Schaubild I

Vorschlag zur geplanten Änderung
der Scheinarchitektur in Beton:

Aula der
Univ. Innsbruck

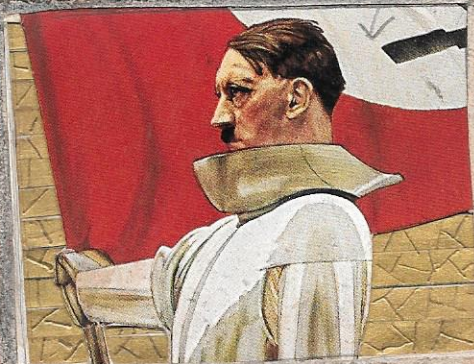
|| Grösse des Führerbildes (in Plattenmosaik) ||

Höhe cm 144 (das Originalbild in ganzer
Breite cm 188 (Figur ist nur 160 x 160 cm)) ||

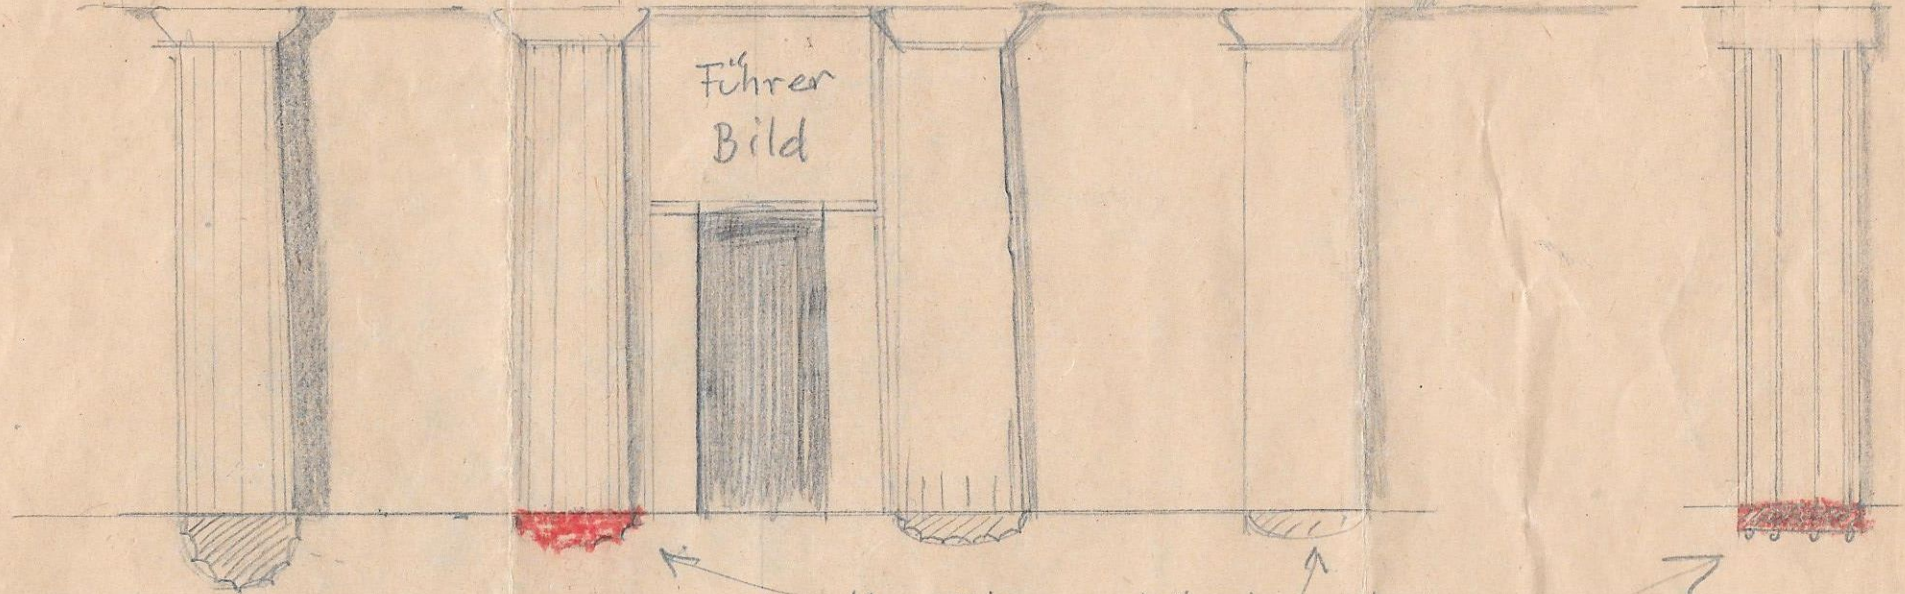
vorläufig nur Änderung der
Türeinfassung d.h. Entfernung der Wülste
bis zum angedeuteten Grundriss.

Bestehen bleibt eine einfache Stuckleiste
von 5 cm Breite u. 2 cm Höhe, die nach
oben bis ans Gebälk reicht und
zugleich dem Mosaik als Rahmen
dient.

Fahne würde
geändert

Türfassung könnte auch
farbig gehalten sein

Gebälk: aussere Form bleibt
die Stärke (Dicke) im Verhältnis
zu den Säulen reduziert

Jetziger
Grundriss
der
Säulen

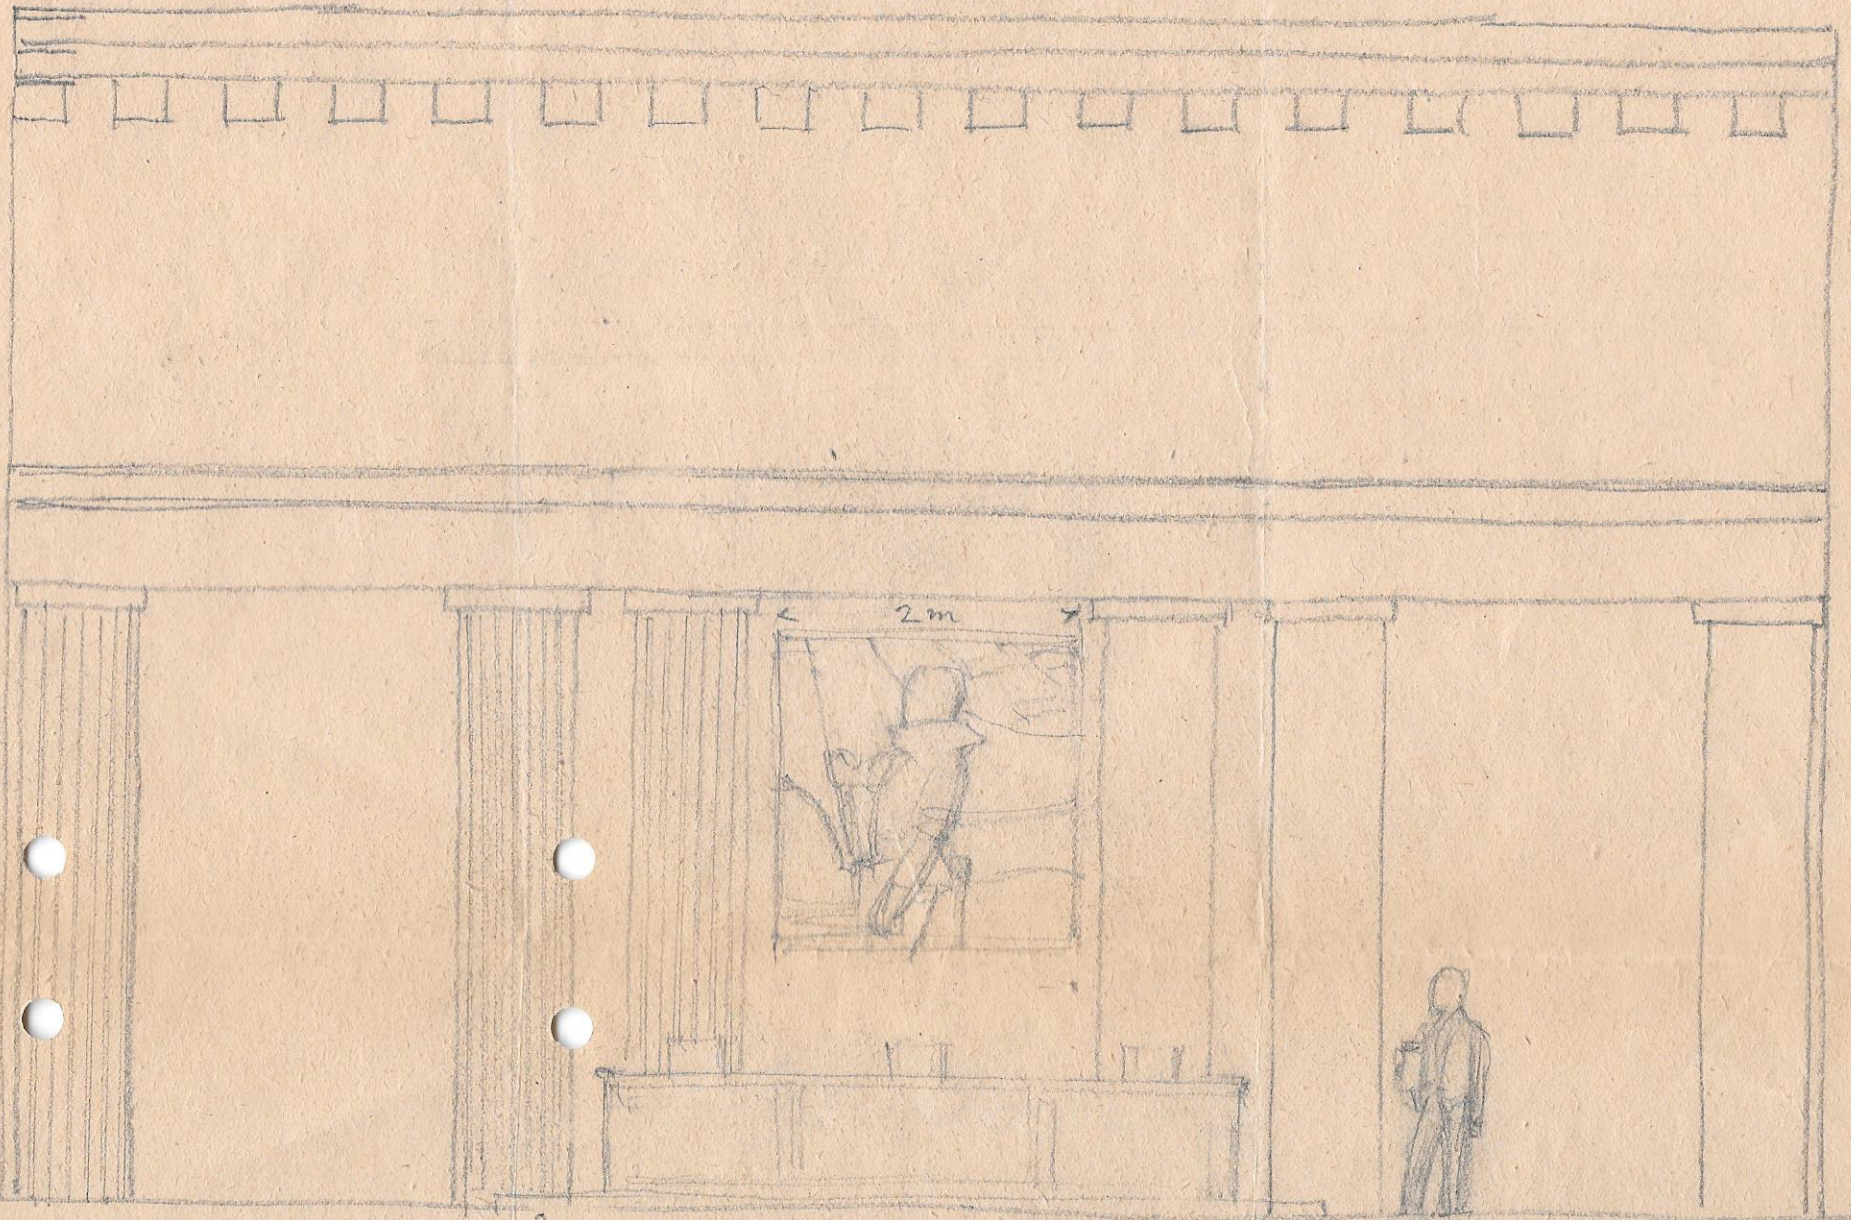
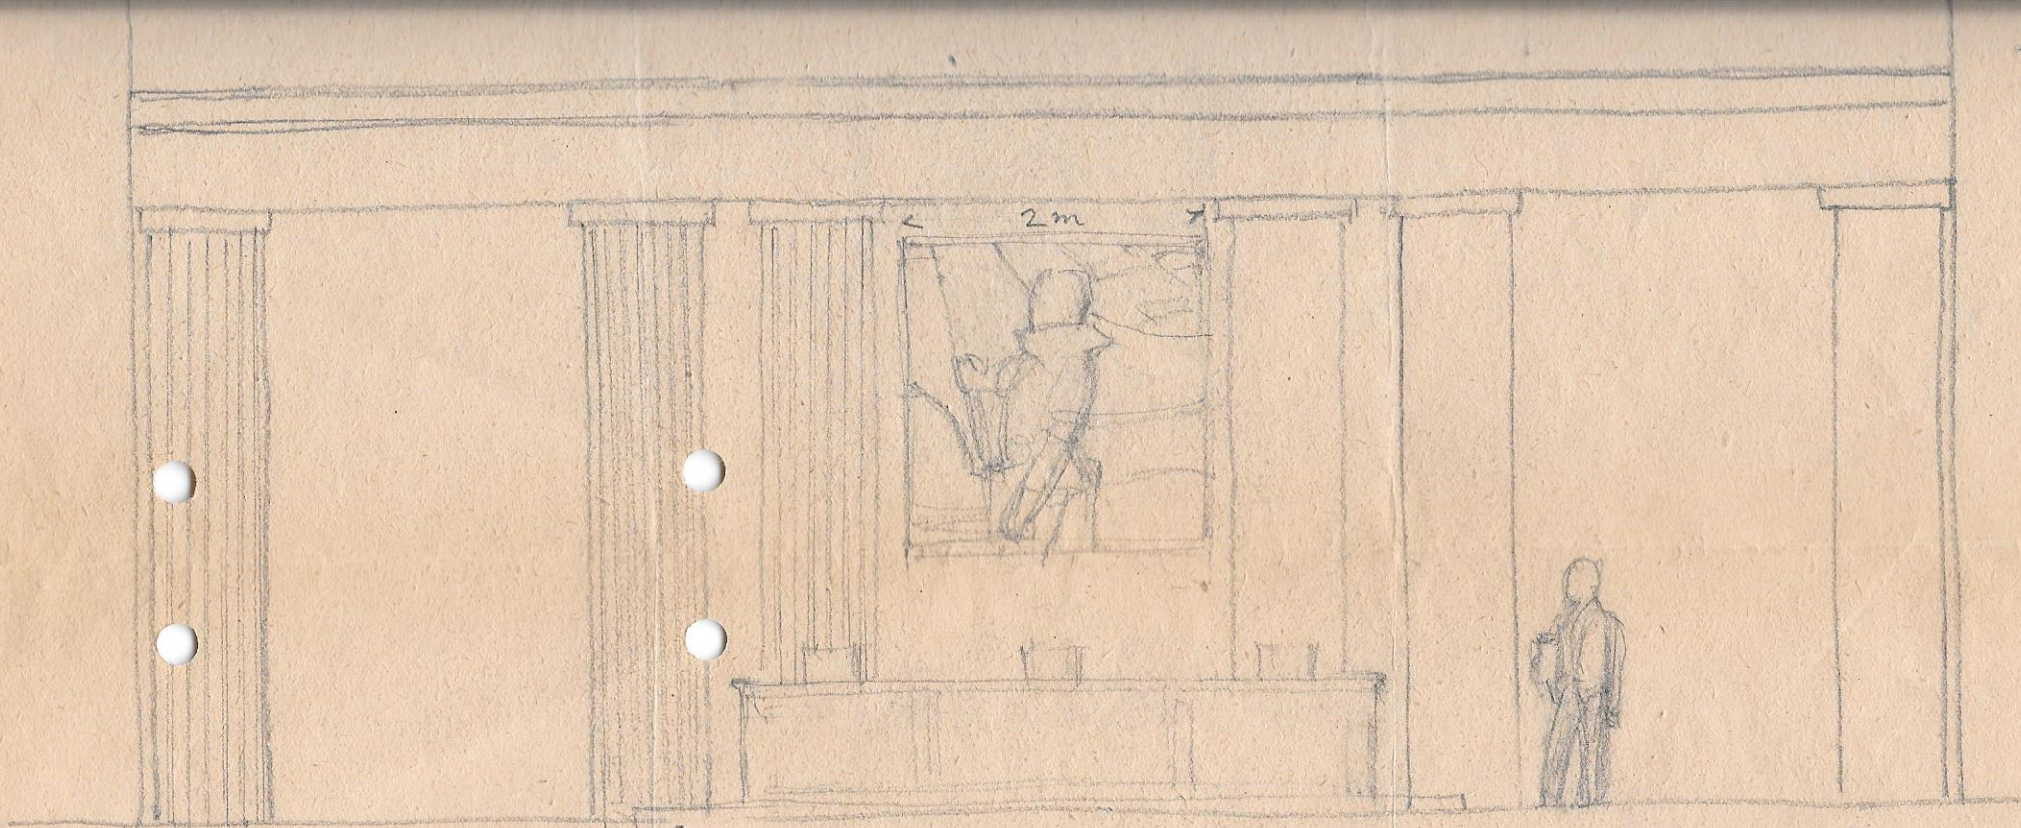
neuer
Grundriss

Kannelierung könnte auch
wegbleiben wenn zu
kostspielig

Aus dem Hochrelief der Säulen u. des
Gebälks soll ein Flachrelief werden
im selben Verhältnis wie die alle übrigen Pilaster
